USINE HYDROELECTRIQUE DE BRIGNAC (Royères-87)

MEMOIRE REPONSE – CONSULTATION PUBLIQUE

20 mars 2026

Figure 2. Coupe du barrage avec les altitudes corrigées

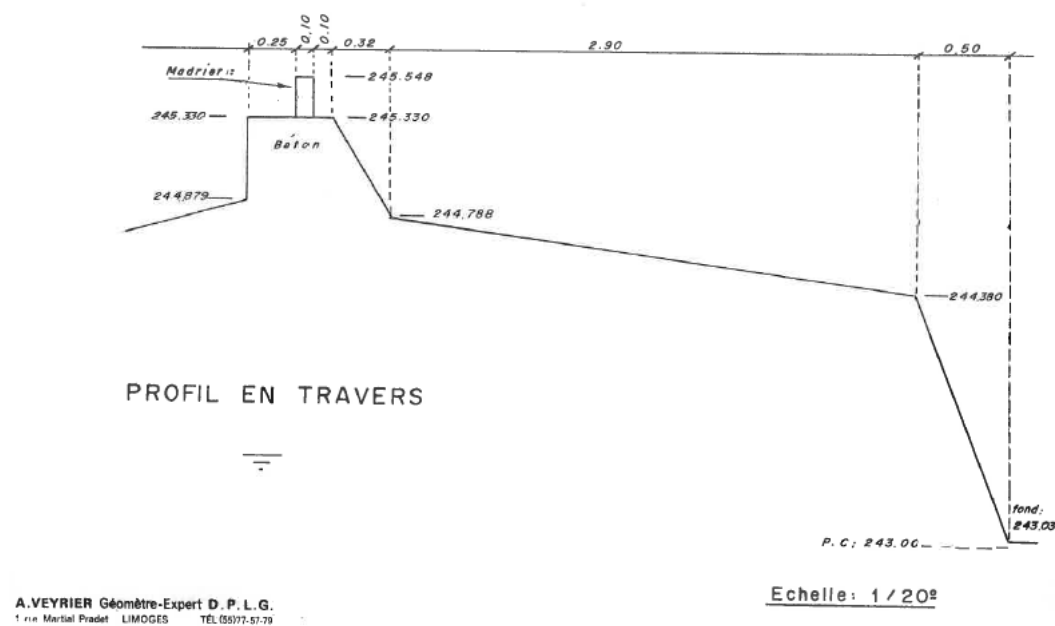
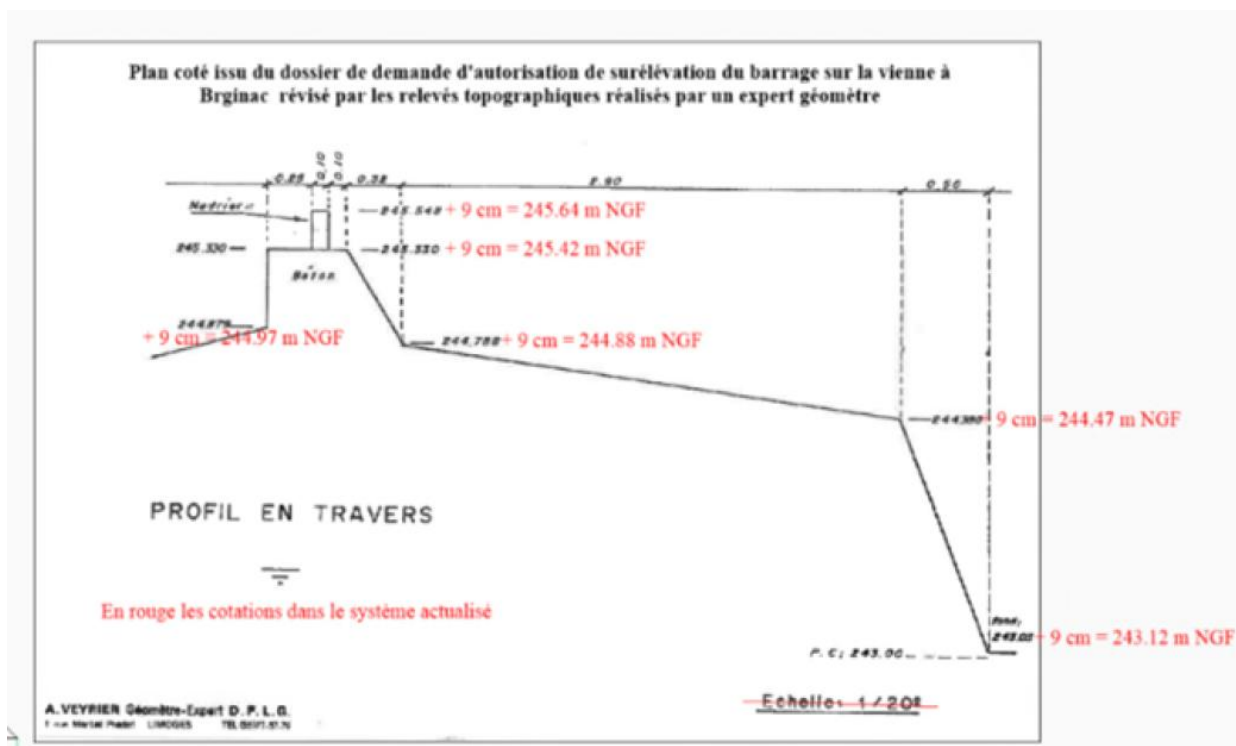
Le dossier mentionne un « ouvrage maçonné réhaussé avec des madriers bois mobiles ». La CLE du SAGE Vienne s'interroge sur la hauteur du seuil et notamment sur l'erreur de hauteur de réhausse de 1986. Pour rappel, en cas de réhausse d'un seuil, la règle 8 du SAGE Vienne s'applique. Le seuil est un ouvrage maçonné réhaussé avec des madriers bois mobiles.

La réhausse du seuil a été autorisée par l'arrêté préfectoral du 16 Juillet 1982.

Dans le cadre du récolement des travaux de réhausse du barrage, la cote de la crête est indiquée à 245.55 m NGF :

Cependant, les relevés réalisés par des géomètres en 2014 et 2024 indiquent une différence de + 9cm par rapport à la cote de la crête fixée.

Cette différence peut provenir d'un système de référence différent entre 1982 (Système orthonormé et IGN 69 en 2014 et 2024).

Le projet actuel ne prévoit pas de réhausse du seuil.

Figure 3. Vue en plan de la passe à poissons

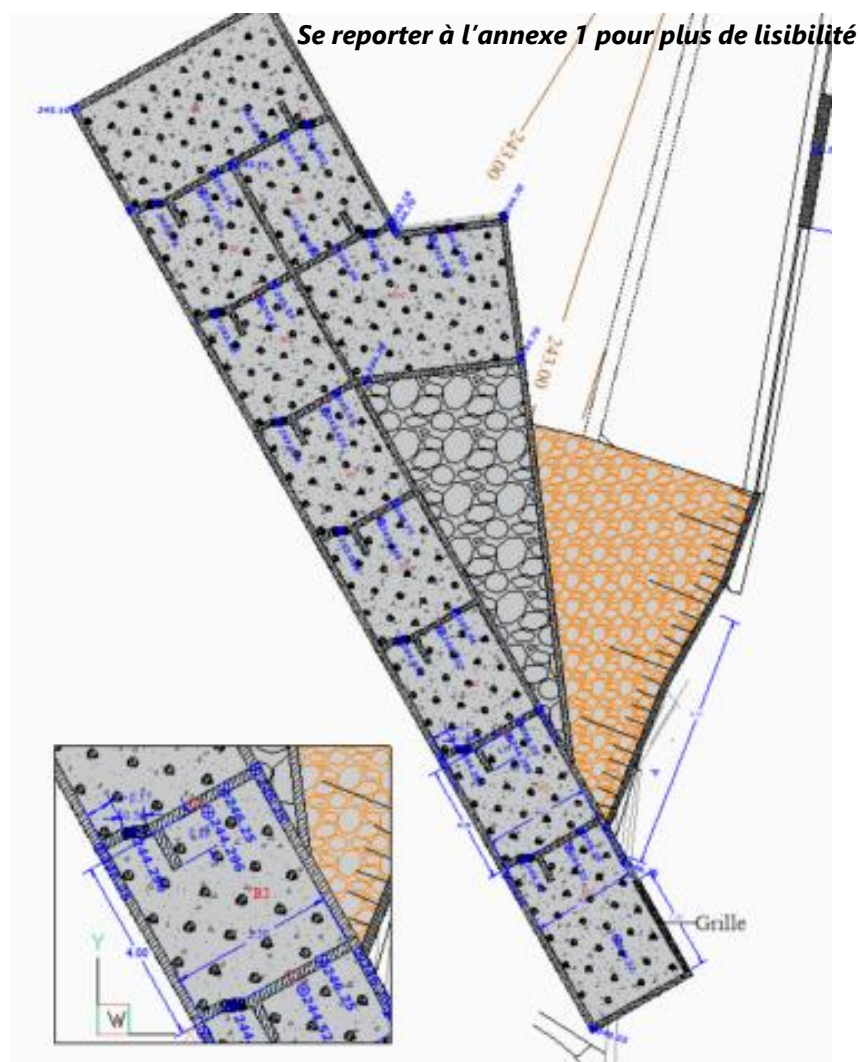
Le bassin de mise en eau est à modifier. Il est notamment à prolonger vers l'amont afin d'éloigner la prise d'eau du seuil et de l'échancrure de débit d'attrait proposée.
Les dimensions de la prise d'eau sont à préciser afin de vérifier que les vitesses en entrée n'excèdent pas 0,3 m/s.

Le bassin de mise en eau a été prolongé vers l'amont afin d'éloigner la prise d'eau du seuil et de l'échancrure du débit d'attrait proposée.

L'entrée de la prise d'eau est dimensionnée de sorte que les vitesses en entrée n'excèdent pas 0.3 m/s.

- Cote ligne d'eau amont : 245.64 m NGF
- Cote radier : 244.52 m NGF
- Débit : 0.916 m³/s
- Largeur minimale du bassin : 3.5 m

L'entrée de la prise d'eau sera large de **3.5 m** pour une vitesse d'entrée de 0.23 m/s.

Figure 4. Coupe transversale de l'entrée piscicole de la PAP

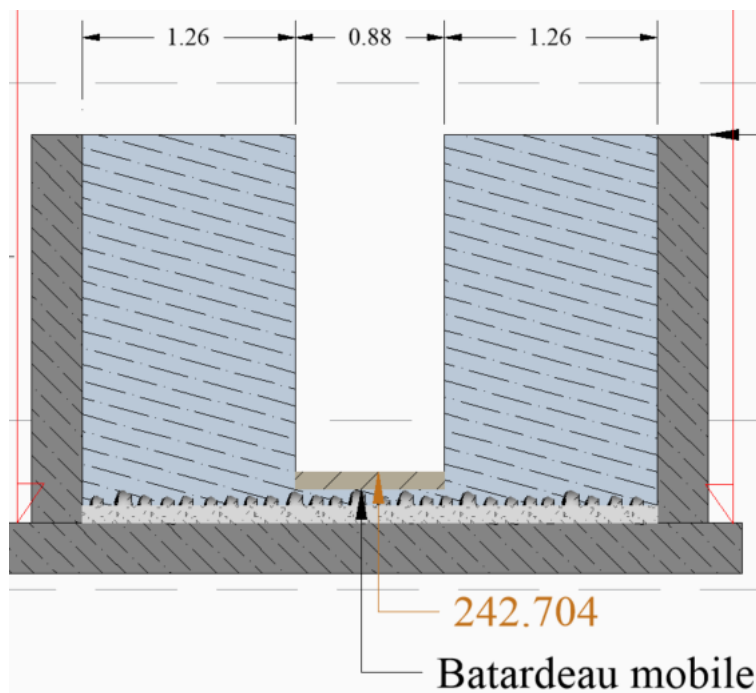
Des modalités de réglage de l'entrée piscicole sont à prévoir et la cote du radier béton est à adapter en conséquence.

L'échancrure en entrée piscicole sera aménagée d'une réservation permettant la mise en place d'un batardeau mobile.

Figure 5. Profil en long échanture d'attrait

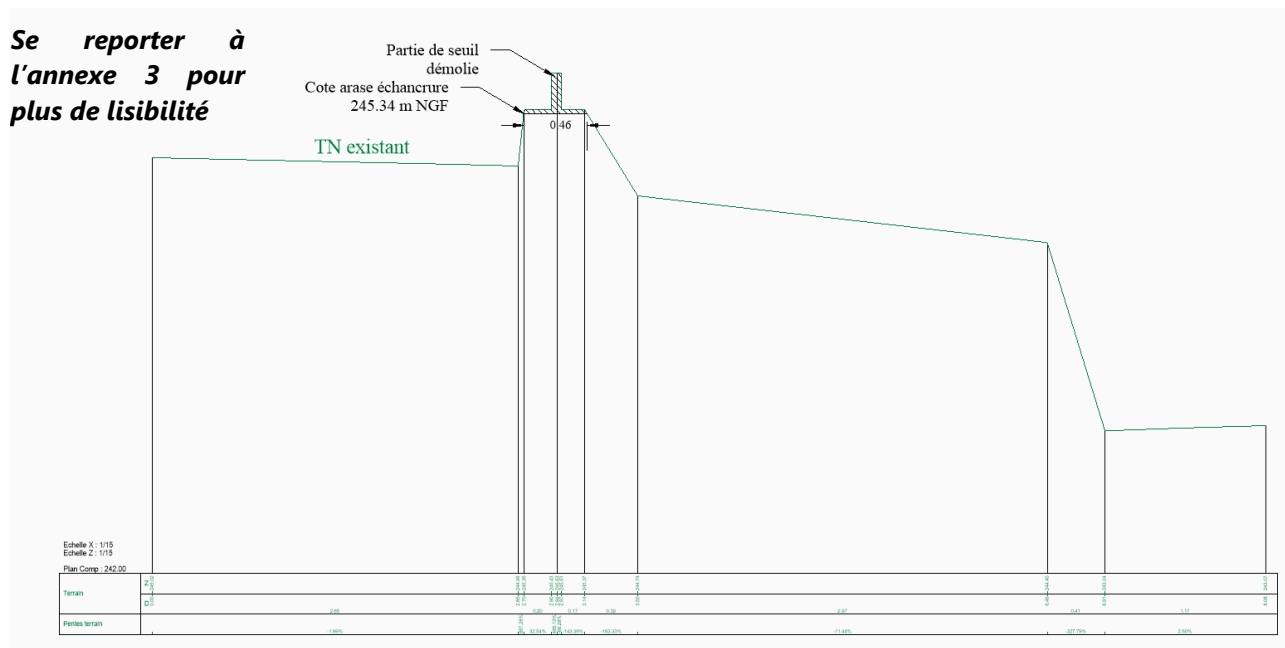
Le coursier présente une pente élevée et il s'avère difficile, même avec la mise en place des rugosités de fond prévues (blocs de 300 mm pris pour moitié dans une matrice de béton), de certifier que l'attractivité de l'entrée de la passe à poissons ne sera pas perturbée. En l'absence de garantie, il pourrait être envisagé la mise en place d'une simple échancrure sur le seuil, plus éloignée du dispositif de franchissement piscicole. Les contraintes en termes d'entretien seront à prendre en considération.

Afin de ne pas perturber l'attractivité de la passe à poissons l'échancrure d'attrait est éloignée de la passe à poissons sur le seuil. Il s'agira d'une simple échancrure sur le seuil présentant les caractéristiques suivantes :

- ▶ Largeur : 4.5 m
- ▶ Cote d'arase : 245.34 m NGF
- ▶ Débit à la RN : 1.282 m³/s
- ▶ Hauteur d'eau à la RN : 30 cm

Figure 6. Courbe de tarage entre le débit naturel et la ligne d'eau aval

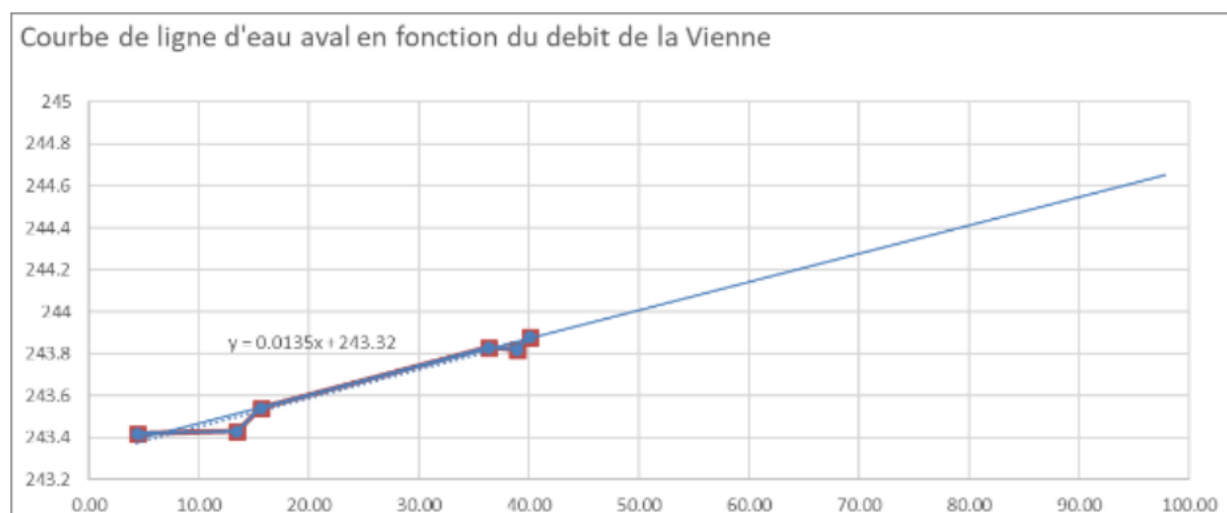
Les **lignes d'eau amont et aval** en fonction de l'hydrologie sont présentées en s'appuyant sur des relevés in situ. Les valeurs lorsque l'usine est à l'arrêt sont à préciser.

Il a mis en œuvre 5 jaugeage in situ des relevés des lignes d'eau amont et aval permettant l'établissement d'une courbe de tarage entre le débit naturel et la ligne d'eau en aval en pied de seuil :

Figure 11. Coupe transversale du canal de fuite

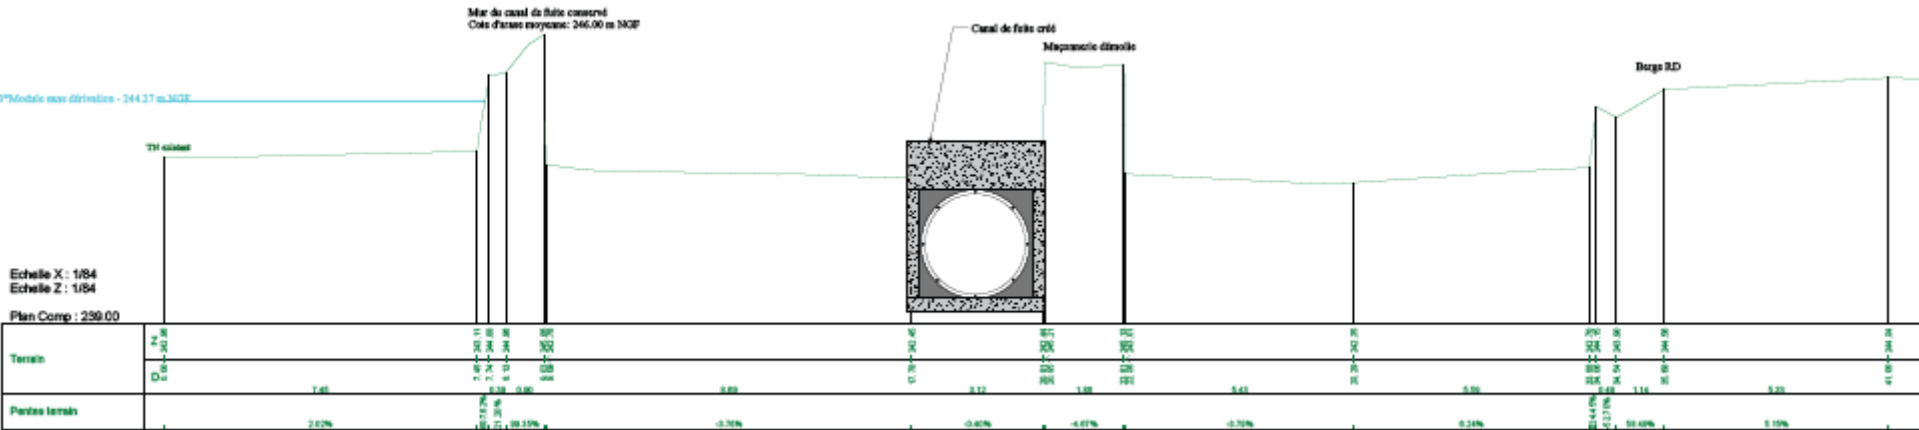
- dans l'Atlas des Zones Inondables, il convient de préciser les mesures de stabilisation du remblai situé dans le canal de fuite afin de prévenir tout emport en cas de crue. La fonction du remblai, ses caractéristiques (nature des matériaux, cotes sur coupe avec report des lignes d'eau à différents débits) devront être indiquées.

L'ancien canal de fuite démolí est remblayé par un remblai d'apport issus de produits de carrière agréée (arène concassée, GNT 0/31.5...) dument compacté (Niveau Q4) pour une bonne stabilité avec une finition de terre végétale.

Le remblai est compris entre le mur maçonné existant (Entre la Vienne et le canal de fuite actuel) et le mur de la future centrale et entre le mur de la future centrale et la berge rive droite.

Le mur en interface entre la Vienne et le canal de fuite a une cote moyenne de 246.00 m NGF. La cote d'arase du mur reste inchangée dans le cadre du projet et reste donc bien supérieure à la cote de ligne d'eau.

Deux murs sont mis en place entre le muret rive gauche et le génie civil de la nouvelle centrale et entre ce génie civil et la berge rive droite afin de maintenir le remblai.

Compte-tenu de la stabilité attendue du remblai et de la non-surverse du muret (Hors évènements exceptionnels), le remblai ne sera pas emporté lors de crues morphogènes.

Figure 12. Localisation de la Zone Natura 2000 par rapport au site (Source : Géoportail – 2026)

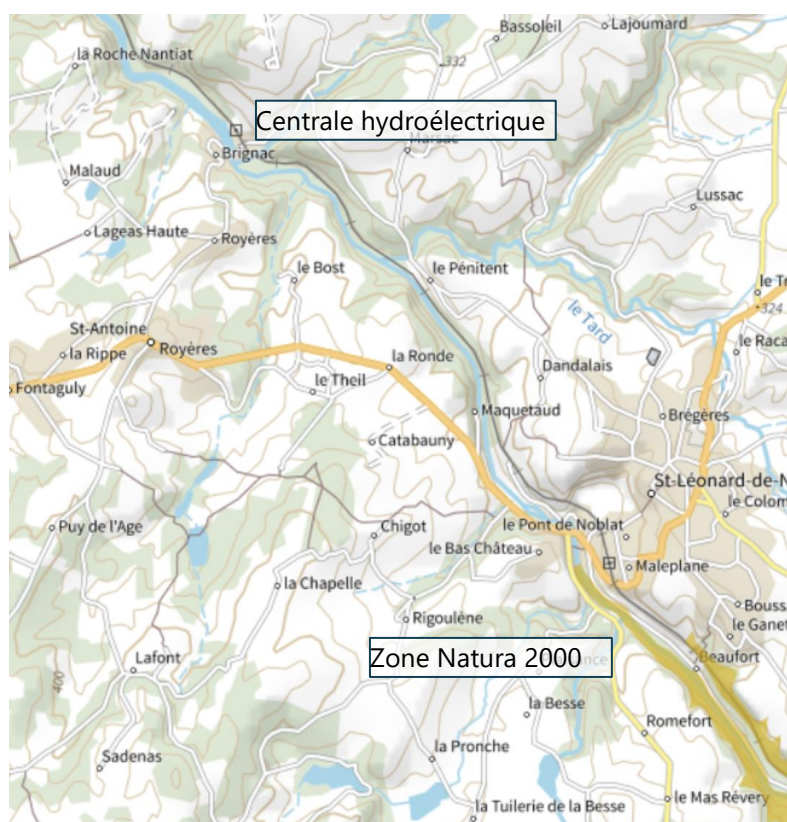
- à proximité d'une zone Natura 2000, une évaluation des incidences Natura 2000 simplifiée est nécessaire. Elle devra inclure une cartographie localisant le projet par rapport au site Natura 2000 le plus proche, une description des habitats et espèces ayant justifié la désignation du site, ainsi qu'une analyse des liens potentiels avec le projet concluant sur l'absence d'incidence.

La centrale hydroélectrique de Brignac n'est pas située dans une zone Natura 2000. La zone Natura 2000 la plus proche du site, « Haute-vallée de la Vienne » est située à environ 5 km en amont du site.

Au regard de la distance du site à la zone Natura 2000 et de la nature du projet, les aménagements prévus dans le cadre de la modernisation de la centrale de Brignac n'auront pas d'incidence sur la zone Natura 2000.
